# Høringssvar vedrørende plan for konstruktion af Lynetteholm

Journal nr. TS6040102-00024

**Støjpåvirkning: (se evt. kort 1a og 1b)**

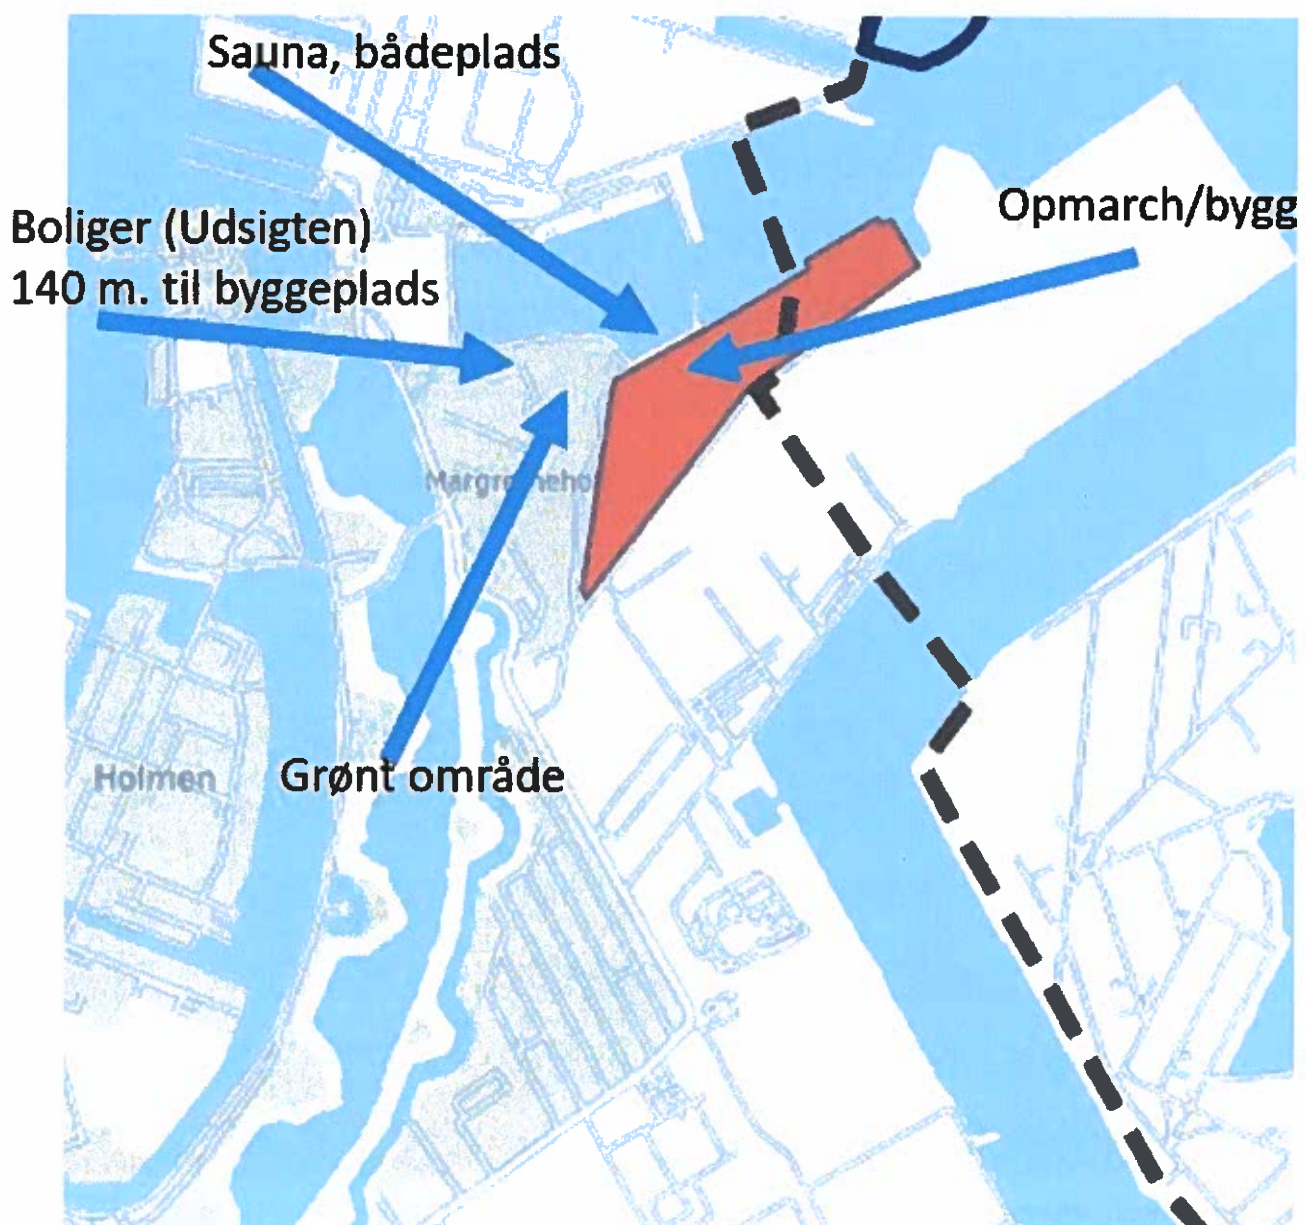
Bydelen Margretheholm bliver nærmeste nabo til byggepladsen/arbejdsarealet, der etableres i forbindelse med projektet. Og ligger samtidig inden for den zone, hvor gældende støjgrænser - 40 dB(A) tidvis ventes overskredet i forbindelse med nedramning af spunsplader til afgrænsning af Lynetteholm ifølge tal i VVM-undersøgelsen.

Der efterspørges konkrete forslag til, hvordan lovgivningen søges overholdt (VVM s. 21), idet det oplyses, at nedramning af spuns-plader giver støjniveauer i området på min. 45-50 dB(A), mens grænseværdien er 40.

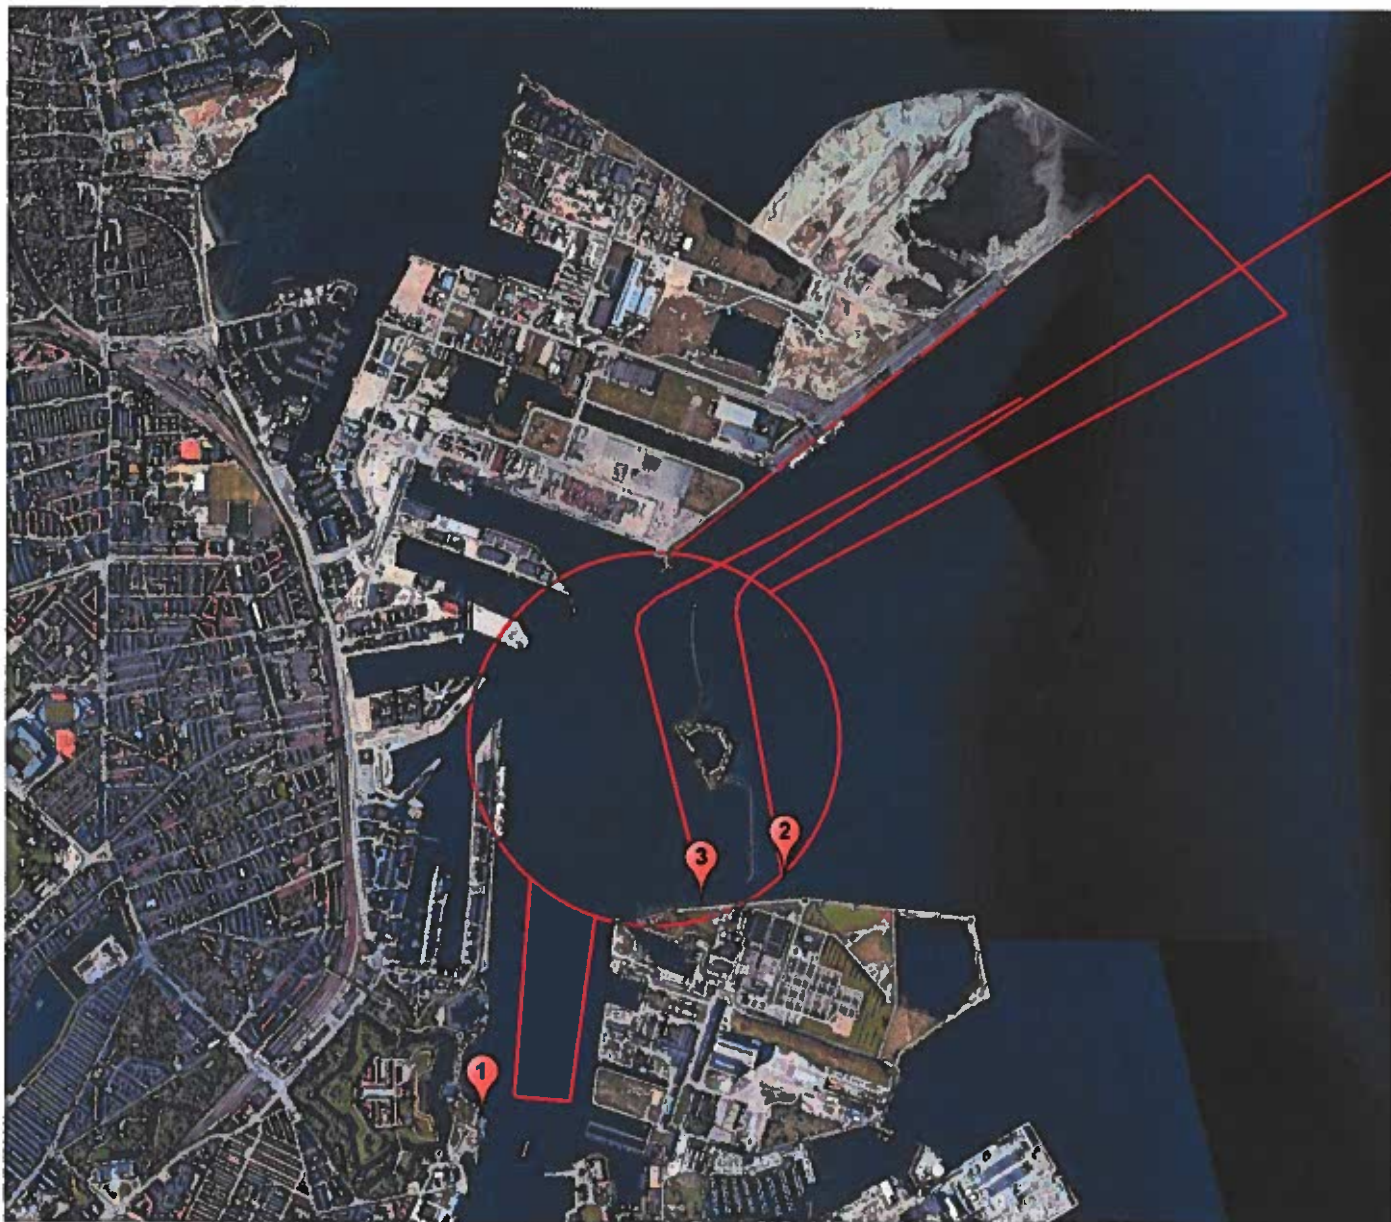
Uanset at rapporten konkluderer, at konsekvensen for vandflyene bliver moderat, vil jeg tillade mig at stille spørgsmålstejn ved, om det rent faktisk bliver muligt at fortsætte driften med vandflyene, medmindre det bliver

godkendt at operere mere vest for Trekroner, da der vil være et forventeligt større behov herfor og specielt i anlægsfasen jf. nedenfor.

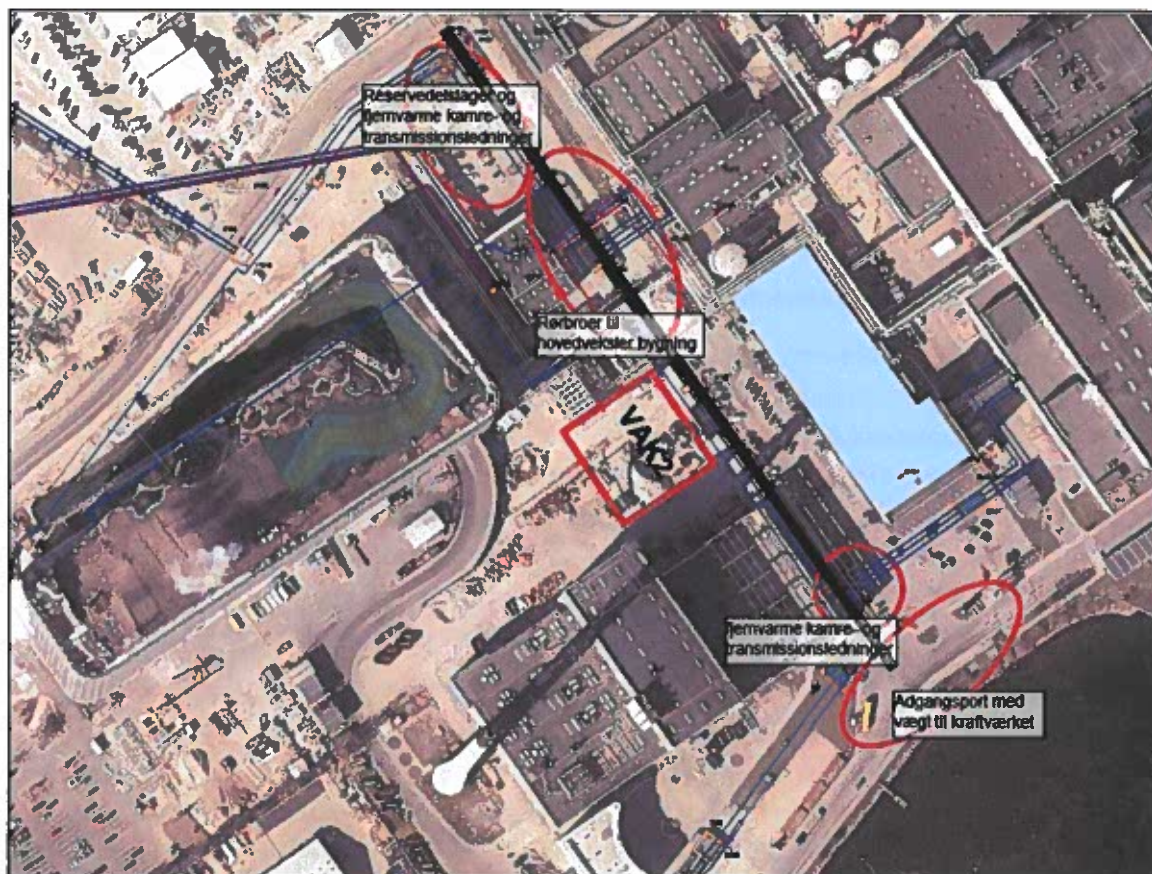
Grundet de mange betydelige udfordringer ved det sorte og det blå vejforslag, er det HOFORs vurdering, at den eneste mulighed for vej til jordkørsel, af de muligheder som By & Havn har vist, er det vestligste (røde) forslag.

Eventuelt vil en vej yderligere mod vest, der flugter med indkørselsvejen som renovationsbilerne benytter til ARC, være endnu mere fordelagtig. Det skyldes, at denne mere vestlige løsning samtidig giver mulighed for at etablere et sorteringsanlæg ved Kraftværksvej på Københavns Kommunes arealer. Ved at vælge det røde vejforslag, vil man desuden undgå en lang række af udfordringerne med store forsyningskritiske anlæg og ledninger og medfølgende vanskeligheder med at gennemføre jordkørslerne pga. ledningsarbejder mv, som det sorte og blå vejforslag vil medføre.

Figur 4 - Oversigtskort: Indsejlingsforhold.

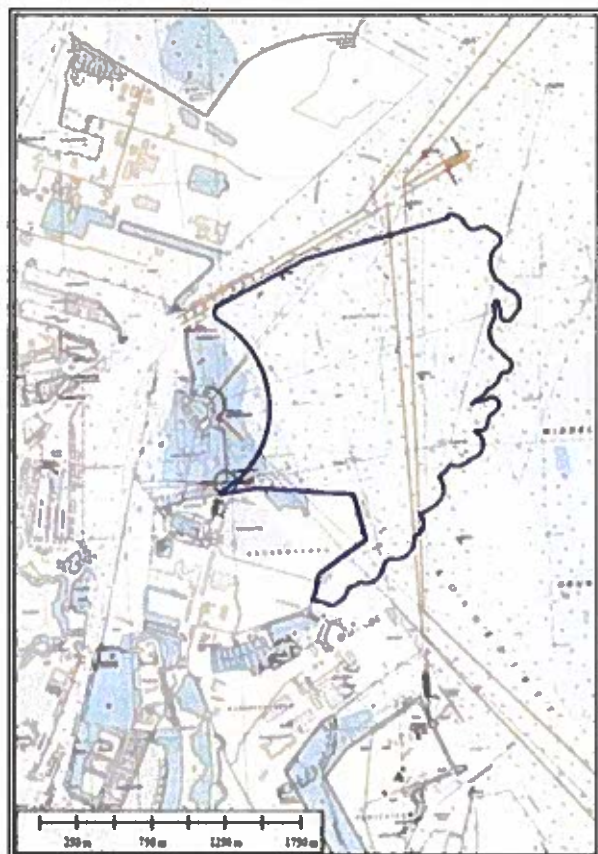
De kommende indsejlingsforhold til Amagerværket vurderer HOFOR problematiske, jf. nedenstående oversigtskort. Her det fremgår, at Kongedybet ikke kan besejles nord for Kraftværkshalvøen.

Af hensyn til forsyningen af biomasse er det vigtigt, at der fortsat uhindret kan indsejles biomasse. Det vil sige at fragtskibene uhindret kan tilsejle værket både nord- og sydfra.

Figur 5 - Trafikintensitetskort (MKR figur 26-2).

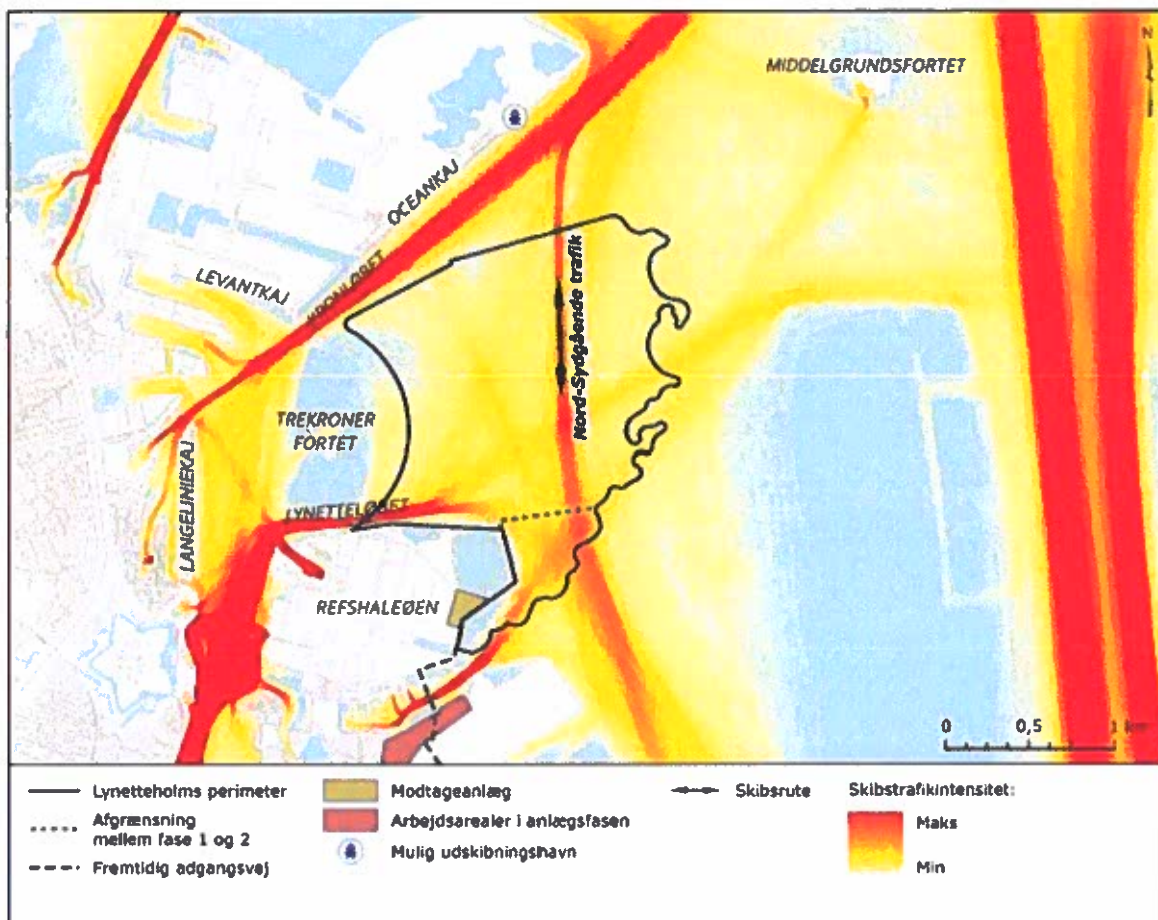
Det fremgår af ligeledes af miljøkonsekvensrapportens figur 26-2, at der er nord-sydgående trafik ind gennem det nye område. HOFORs skibe til Amagerværket benytter denne sejlroute, og skibene kræver vanddybden, der er tilgængelig i denne sejlrende. HOFOR kan ikke i den nuværende miljøkonsekvensrapport læse, hvorledes skibe, der har brug for en vanddybde på op til 6 meter, skal komme ind til Amagerværket, når vandet omkring Middelgrunden har en meget lav vanddybde. Lynetteholm Miljøkonsekvensrapport mangler derfor en afklaring af, hvorledes dette forhold løses. Se nedenstående oversigtskort.

Figur 7 - Afgrænsning af Lynetteholm inkl. arbejdsarealer.

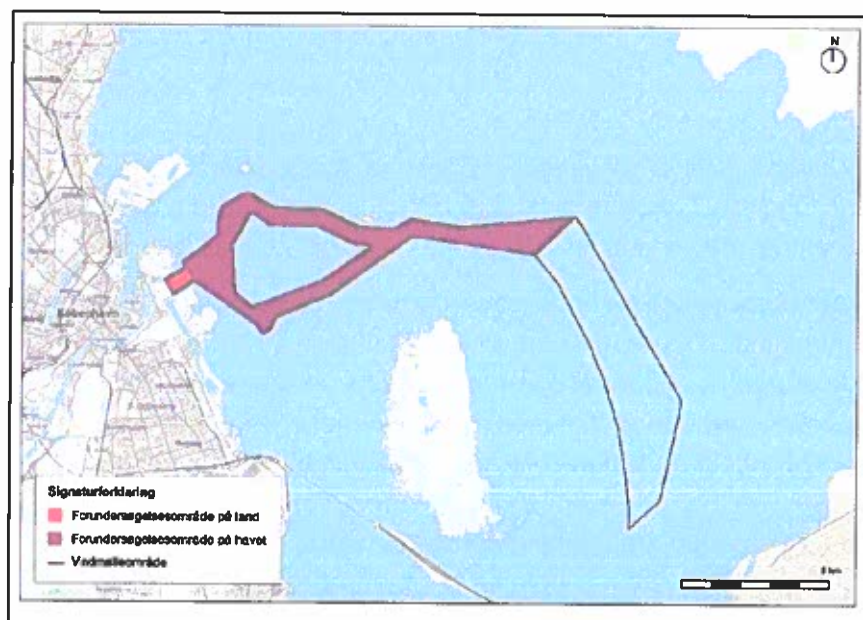
HOFOR kan konstatere, at der er sammenfald mellem projektområderne for Lynetteholmen arbejdsareal i anlægsfasen, se figur 7 og Nordre Flint Vindmøllepark, se figur 8.
